RELATÓRIO DE FISCALIZAÇÃO

AGENERSA/CASAN Nº 87/2022

Estação de Tratamento de Água Paty do Alferes

Paty do Alferes / RJ

Flotação

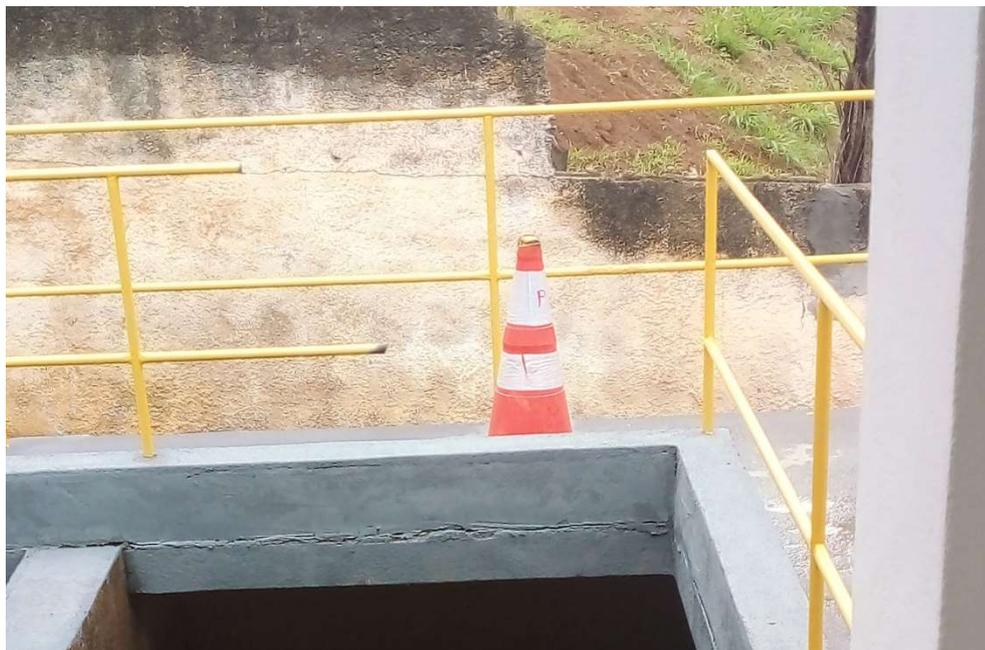
- a) Não Há identificação na ETA;
- b) Há uma flotação bem significativa principalmente no floculador. Isso afeta a qualidade da água e pode prejudicar os filtros da ETA, segundo representante da concessionária está sendo feito reparo na caixa tranquilizadora que será colocada em operação com o objetivo de solucionar o problema;

- a) Providenciar placas de identificação da ETA;
- b) Informar a solução a ser aplicada ou já aplicada enviando laudos, cronogramas, desenhos e fotos ou outros documentos que possam mostrar a solução para a flotação;
- c) Providenciar a instalação de Macromedidores informando o planejamento e cronograma para as etapas da instalação;
- d) Informar providências a serem tomadas para construção de estrutura para retenção e destinação do lodo gerado na ETA enviando dados e se possível documentos contendo cronograma de execução e desenhos e o que mais se tenha relativo ao assunto;
- e) Recuperar o trecho faltante do guarda corpo num dos filtros da ETA o quanto antes;
- f) Justificar a falta dos guarda corpos nas passarelas internas do decantador ou apresentar planejamento para adequação com colocação dos guarda corpos e acesso às citadas passarelas.
